Zur Drucksache **61/007/2026**

Abwägungen zu eingegangenen Stellungnahmen

| Bauleitplanung / Projekt | 110. Änderung des Flächennutzungsplanes Darstellung von zusätzlichen Sonderbauflächen für Windenergie – Teilbereich Hohe Kamp |

Abb.: Abstand zu Erdgasbohrungen

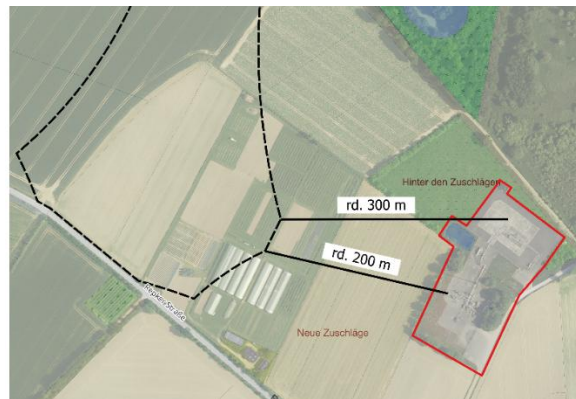
| <p>Stellungnahme 2 – Exxon</p> | <p><u>C. Einhaltung von Sicherheitsabständen zu bergbaulichen Anlagen</u> In dem bauplanungsrechtlichen Verfahren ist Folgendes zu berücksichtigen: Zum Schutz vor schädlichen Umwelteinwirkungen ist bei der Errichtung von Windenergieanlagen in unmittelbarer Nähe zu bergrechtlichen Anlagen die Einhaltung von Sicherheitsabständen erforderlich. Insoweit stellte das OVG Niedersachsen im Urteil vom 12.04.2021, 12 KN 11/19 fest, dass zur Bestimmung der einzuhaltenden Sicherheitsabstände die allgemein anerkannten Regeln der Technik einzuhalten sind. Diese werden in der Rundverordnung Nr. 4.45 „Abstand von Windkraftanlagen (WEA) zu Einrichtungen des Bergbaus“ des Landesamtes für Bergbau, Energie und Geologie (LBEG) vom 04.02.2025 näher konkretisiert. Es handelt sich insoweit um ein antizipiertes Sachverständigengutachten mit pauschalen Sicherheitsabständen, das von der Planungsträgerin und Genehmigungsbehörden nicht ohne fachlichen Grund oder ohne gleichwertigen Ersatz unberücksichtigt gelassen werden darf.</p> |

| <p>Abwägungsvorschlag</p> | <p>Die Schutzbestimmungen sind auf Ebene der vorbereitenden Bauleitplanung in angemessener Weise in die Abwägung eingestellt worden.</p> <p>Die vorgenannten hohen Abstandswerte zu bergbaulichen Anlagen betreffen gutachterlich errechnete Pauschalabstände, bei denen nicht von weiteren Sicherheitsvorkehrungen zwischen Windenergieanlage und bergbaulicher Anlage ausgegangen wird. Die öffentliche Sicherheit kann jedoch auch durch sonstige Maßnahmen gewährleistet werden und muss nicht notwendigerweise nur über Abstände zwischen den unterschiedlichen Anlagen generiert werden. Hierzu kann im Rahmen des immissionschutzrechtlichen Genehmigungsverfahrens ein Einzel-Fachgutachten erstellt werden, in dem in Kenntnis der genauen Anlagenstandorte und -spezifikationen erforderliche Abstände und/oder sonstige Sicherheitsmaßnahmen definiert werden können. Auf Ebene der Flächennutzungsplanung kann von einer grundsätzlichen Vereinbarkeit der Nutzungen ausgegangen werden.</p> <p>Der nachfolgende umfangreiche Passus als Abwägung ist bereits in der Begründung enthalten: „Östlich des Plangebiets befinden sich in einem Abstand von rd. 200 m bzw. 300 m zwei Erdgasbohrungen. Hierbei handelt es sich um die Förderstellen Goldenstedt Z19 und Z25. Betreiber ist die Exxon Mobil Produktion Deutschland GmbH. Mit Schreiben vom 15.08.2025 teilt der Leitungsbetreiber mit, dass die nördliche Bohrung mit der Bezeichnung Z25 geräumt ist. Auf Ebene des Flächennutzungsplans ist von einer grundsätzlichen Vereinbarkeit der Einrichtungen mit der Planung der Stadt Vechta auszugehen. Die Schutzbestimmungen der Betreiber sind zu beachten. Ein entsprechender Hinweis ist in die Planzeichnung aufgenommen.“</p> |

Die Grenzen des Geltungsbereichs halten einen Mindestabstand von rd. 200 m zur Gasbohrung ein. Dies entspricht in etwa der Kipphöhe einer modernen WEA. Die Stadt geht davon aus, dass für die dargestellten Teilgeltungsbereiche zudem das Prinzip „Rotor-in“ gelten würde, so dass der Abstand der Flügellänge zudem berücksichtigt wäre. Mit diesem Abstand sind nach Ansicht der Stadt grundlegende Sicherheitserfordernisse auf Ebene der vorbereitenden Bauleitplanung beachtet.

Vorgang: 20251107-114501
 Flächennutzungsplan SO Wind, Hohe Kamp
 Maßstab: 1:7500 Erstellt am: 10.11.2025 Erstellt von: Dika
ExxonMobil
 Vahrenwalder Straße 238
 30179 Hannover (Germany)
 Tel.: (0511) 941-0

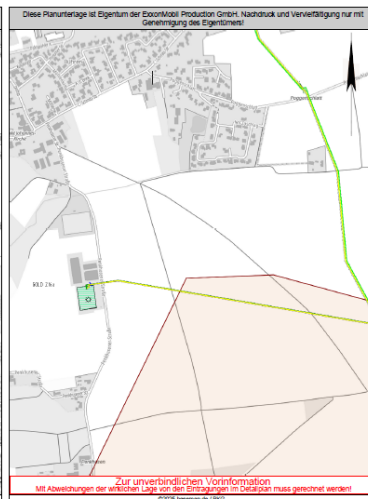
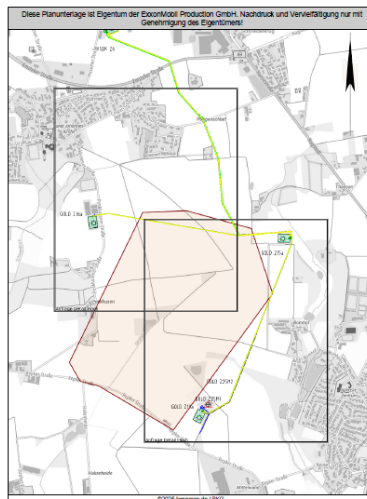
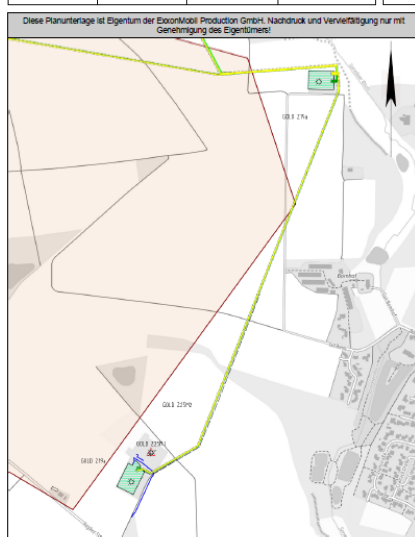
| Stellungnahme 3– Exxon | <p><u>D. Abwägungserwägungen im Rahmen der Bauleitplanung</u></p> <p>Ferner ist in einem bauplanungsrechtlichen Verfahren das Erfordernis der gerechten Abwägung einzuhalten. Nach § 1 Abs. 7 BauGB sind bei der Aufstellung von Bauleitplänen die öffentlichen und privaten Belange gegeneinander und untereinander gerecht abzuwägen. § 2 Abs. 3 BauGB verpflichtet die Gemeinde, die für die Abwägung bedeutsamen Belange zu ermitteln und zu bewerten. Bei der Ermittlung der abwägungsrelevanten Belange ist das jeweils relevante Worst-Case-Szenario zu betrachten. Die Gemeinde muss bei der Ermittlung des Abwägungsmaterials von einer maximalen Ausnutzung der Darstellungen des Flächennutzungsplans ausgehen.</p> <ul style="list-style-type: none">• Vgl. OVG Niedersachsen, Beschluss vom 24.03.2022, 1 MN 131/21, juris Rn. 33; Urteil vom 08.09.2021, 1 KN 150/19, juris, Rn. 86; Urteil vom 4.01.2011, 1 MN 130/10, juris, Rn. 79. <p>Wird die Abwägung auf eine fachgutachterliche Beurteilung gestützt, so hat auch diese ein realistisches Worst-Case Szenario zugrunde zu legen, das unter Berücksichtigung der Besonderheiten des Planentwurfs entsprechend herzuleiten ist. Im Hinblick auf die Vereinbarkeit zwischen Windenergie und bergbaulichen Anlagen der Erdgas- und Erdölindustrie ist es vor allem für mögliche Schadensszenarien relevant, die potentielle Nähe, das Gewicht und die Größe einer heranrückenden Anlage, sowie die Schadensanfälligkeit des Anlagentyps zu berücksichtigen. Enthält der Plan also z.B. keine Höhenbegrenzung für Windenergieanlagen, so ist im Hinblick auf den Parameter Höhe die höchstmögliche Windenergieanlage und nicht ein konkreter Anlagentyp zu Grunde zu legen.</p> |

| Abwägungsvorschlag | <p>Die öffentlichen Sicherheitserfordernisse zwischen den Nutzungen können im Grundsatz eingehalten werden und stehen der Planung nicht entgegen. Die Schutzbestimmungen sind auf Ebene der vorbereitenden Bauleitplanung in angemessener Weise in die Abwägung eingestellt worden.</p> <p>Im Rahmen des immissionsschutzrechtlichen Genehmigungsverfahrens kann ein Einzel-Fachgutachten erstellt werden, in dem in Kenntnis der genauen Anlagenstandorte und -spezifikationen erforderliche Abstände und/oder sonstige Sicherheitsmaßnahmen definiert werden können. Auf Ebene der Flächennutzungsplanung kann von einer grundsätzlichen Vereinbarkeit der Nutzungen ausgegangen werden.</p> |

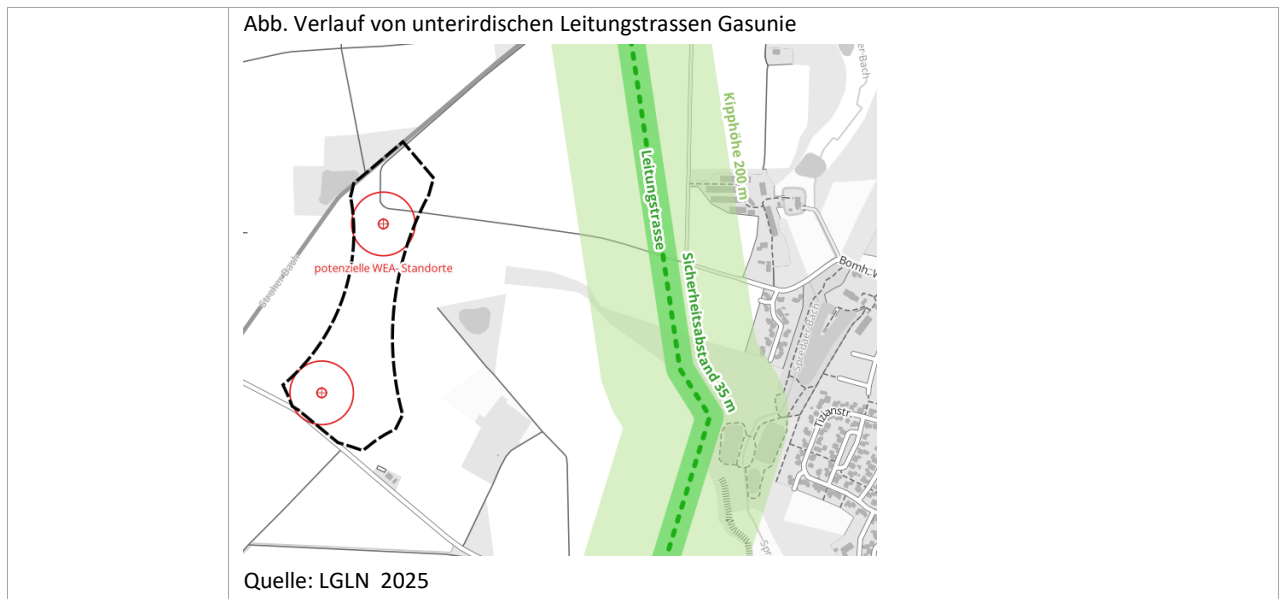
| Stellungnahme - Gasunie | <p>Von dem oben genannten Vorhaben sind Gashochdruckleitungen/Kabel der von Gasunie Deutschland vertretenen Unternehmen betroffen. Sämtliche Maßnahmen im Schutzstreifen der Gashochdruckleitungen bzw. der Kabel sind in Anwesenheit eines Gasunie-Mitarbeiters durchzuführen. Dabei ist der zuständige Leitungsbetrieb bereits über Arbeiten im Näherungsbereich ab ca. 50 m zur Gashochdruckleitung bzw. zum Kabel zu informieren.</p> <p>Ein Gasunie-Mitarbeiter wird die Lage des Schutzstreifens ermitteln, kennzeichnen und die vor Ort tätigen Personen einweisen. Hierfür fallen keine Kosten an. Es ist jedoch unbedingt erforderlich, rechtzeitig, spätestens 5 Werktage vor Beginn jeglicher Maßnahmen im Schutzstreifenbereich, Kontakt zu folgendem Leitungsbetrieb aufzunehmen: Gasunie Deutschland Transport Services GmbH Leitungsbetrieb Schneiderkrug Husumer Str. 37 49685 Schneiderkrug Tel.: 0 44 47/809-65</p> <p>Die Stellungnahme inklusive Pläne und Schutzanweisung ist auf der Baustelle vorzuhalten. Nachfolgende Auflagen sind zu beachten und unbedingt einzuhalten. Im Störfall außerhalb der Dienstzeit wenden Sie sich bitte an die ständig besetzte Leitzentrale 8 0 800 / 69 666 96.</p> <p><u>Auflagen:</u></p> <p>Grundsätzlich ist bei Errichtung von Windkraftanlagen der Sicherheitsabstand zu Gashochdruck-Anlagen (z.B. Ferngasleitungen und Betriebsplätzen) so zu wählen, dass eine Gefährdung durch Umsturz, Gondelabwurf, Abwurf von Rotorblättern usw. ausgeschlossen ist. Hierzu verweisen wir auf das Gutachten "Windenergieanlagen in der Nähe von Schutzobjekten - Bestimmung von Mindestabständen" der Ingenieurgesellschaft Dr.-Ing. Veenker vom 15.12.2020 siehe https://www.veenkerghmbh.de/wp-content/uploads/2021/04/Ga_A_R09_s.pdf</p> <p>Der Sicherheitsabstand des Windparks / einzelner WEA zu Gashochdruckanlagen ergibt sich aus dem Gutachten. Die Abstände der geplanten Windenergieanlagen (WEA) zu unseren Anlagen können durch bereits vorhandene WEA beeinflusst werden. Die Detailplanung der endgültigen Art und der Standorte der WEA ist zur Prüfung und Freigabe der Abstände bei uns einzureichen. Sollten Anlagen geplant sein, die im Gutachten nicht berücksichtigt werden, ist ein Einzelgutachten zwingend erforderlich.</p> <p>Durch den Bau und Betrieb der Windkraftanlage kann es durch Fundamente bzw. Erdungsanlagen zu erheblichen Beeinträchtigungen des kathodischen Korrosionsschutzes (KKS) der Gashochdruckleitungen bzw. des Kabels kommen. Die Wirksamkeit des KKS ist nachträglich zu untersuchen. Ggf. erforderliche Schutzmaßnahmen sind vom Vorhabenträger / Verursacher zu tragen. Um eine negative elektrische Beeinflussung beurteilen zu können, benötigen wir die Informationen, ob es geplant ist die Erdungssysteme der Windkraftanlagen untereinander zu verschalten bzw. zu verbinden.</p> |

Auf Ebene der Flächennutzungsplanung ist keine unmittelbare Betroffenheit der Leitung gegeben.

Die betroffene Leitung liegt außerhalb des Geltungsbereichs der Planung und befindet sich auch nicht im Nahbereich von 50 Metern zum Plangebiet. Im Rahmen der Abwägung wird die betroffene Leitung bereits in der Begründung zum Plan berücksichtigt. Folgender Passus ist bereits Teil der Begründung (Kapitel 4.9): „Mit Schreiben vom 14.08.2025 weist die Gasunie Deutschland Transport Services GmbH auf eine weitere Gasleitung östlich des Plangebiets hin.

Die Leitung verläuft in einem Abstand von mindestens rund 500 m östlich des Geltungsbereichs.

Auf Ebene der Flächennutzungsplanung ist daher keine unmittelbare Betroffenheit der Leitung erkennbar. Es wird auf ein Gutachten verwiesen in dem je nach Art der Leitung und Konfiguration der geplanten Windenergieanlagen pauschale Mindestabstände zwischen 25 und 35 Metern zwischen WEA und Ferngasleitungen genannt werden. Diese Abstände werden im vorliegenden Vorhaben in jedem Fall eingehalten.“

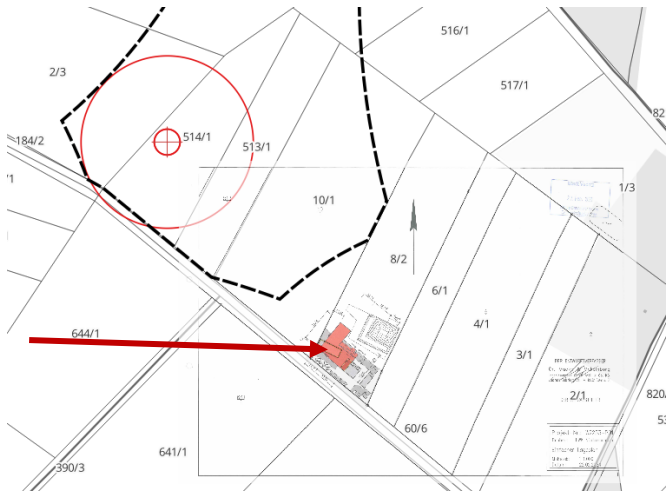
| Stellungnahme – LGLN Kampfmittel | <p>Sie haben den Kampfmittelbeseitigungsdienst (KBD) Niedersachsen beim Landesamt für Geoinformation und Landesvermessung Niedersachsen (LGLN), Regionaldirektion Hameln - Hannover als Träger öffentlicher Belange gem. § 4 Baugesetzbuch (BauGB) oder im Rahmen einer anderen Planung um Stellungnahme gebeten. Diese Stellungnahme ergeht kostenfrei.</p> <p>Im Zweiten Weltkrieg war das heutige Gebiet des Landes Niedersachsen vollständig durch Kampfhandlungen betroffen. In der Folge können heute noch nicht detonierte Kampfmittel, z.B. Bomben, Minen, Granaten oder sonstige Munition im Boden verblieben sein. Daher sollte vor geplanten Bodeneingriffen grundsätzlich eine Gefährdungsbeurteilung hinsichtlich der Kampfmittelbelastung durchgeführt werden.</p> <p>Eine mögliche Maßnahme zur Beurteilung der Gefahren ist eine historische Erkundung, bei der alliierte Kriegsflugbilder für die Ermittlung von Kriegseinwirkungen durch Abwurfmunition ausgewertet werden (Kriegsflugbilddauswertung). Eine weitere Möglichkeit bietet die Sondierung durch eine gewerbliche Kampfmittelräumfirma. Bei der zuständigen Gefahrenabwehrbehörde (in der Regel die Gemeinde) sollte sich vor Bodeneingriffen über die vor Ort geltenden Vorgaben informiert werden. Bei konkreten Baumaßnahmen berät der KBD zudem über geeignete Vorgehensweisen.</p> <p><u>Hinweis:</u> Eine Kriegsflugbilddauswertung kann beim KBD beauftragt werden. Die Auswertung ist gem. § 6 Niedersächsisches Umweltinformationsgesetz (NUIG) in Verbindung mit § 2 Abs. 3 Niedersächsisches Verwaltungskostengesetz (NVwKostG) auch für Behörden kostenpflichtig.</p> <p>Eine Kriegsflugbilddauswertung ist im Rahmen dieser Stellungnahme nicht vorgesehen und aus personellen Gründen nicht möglich, da prioritär Anträge nach NUIG bearbeitet werden. Ein Auszug aus dem Kampfmittelinformationssystem ist ebenfalls nicht mehr vorgesehen. Der KBD informiert die zuständigen Gefahrenabwehrbehörden unmittelbar über Ergebnisse durchgeführter Auswertungen. Dabei erkannte Kampfmittelbelastungen sind den Gefahrenabwehrbehörden daher bereits bekannt.</p> <p>Sofern eine kostenpflichtige Kriegsflugbilddauswertung durchgeführt werden soll, bitte ich um entsprechende schriftliche Auftragserteilung unter Verwendung des Antragsformulars und der Rahmenbedingungen, die Sie über folgenden Link abrufen können: https://kbd.niedersachsen.de/startseite/allgemeine_informationen/kampfmittelbeseitigungsdienst-niedersachsen207479.html</p> |

| Abwägungsvorschlag | <p>Es liegt eine aktuelle Luftbilddauswertung vom 22.09.2025 vor. Die Ergebnisse der Luftbilddauswertung werden in der Begründung ergänzt.</p> <p>Folgender Passus wird in der Begründung (Kapitel 4.11) ergänzt: <i>„Auf Antrag der Stadt wurden die vorhandenen Luftbilder der Alliierten auf Kampfmittel ausgewertet. Mit Schreiben vom 22.09.2025 teilt das Landesamt für Geoinformation und Landesvermessung Niedersachsen (LGLN) mit, dass die vorliegenden Luftbilder vollständig ausgewertet wurden und sich ein Kampfmittelverdacht nicht bestätigt hat.</i></p> <p><i>Gleichwohl können die vorliegenden Luftbilder nur Schäden durch Abwurfkampfmittel aufzeigen. Sollten bei Erdarbeiten andere Kampfmittel (Granaten, Panzerfäuste, Brandmunition, Minen etc.) gefunden werden, ist umgehend die zuständige Polizeidienststelle, das Ordnungsamt oder der Kampfmittelbeseitigungsdienst des Landes Niedersachsen bei der RD Hameln-Hannover des LGLN zu verständigen. Ein entsprechender Hinweis ist auf dem Plan enthalten.“</i></p> |
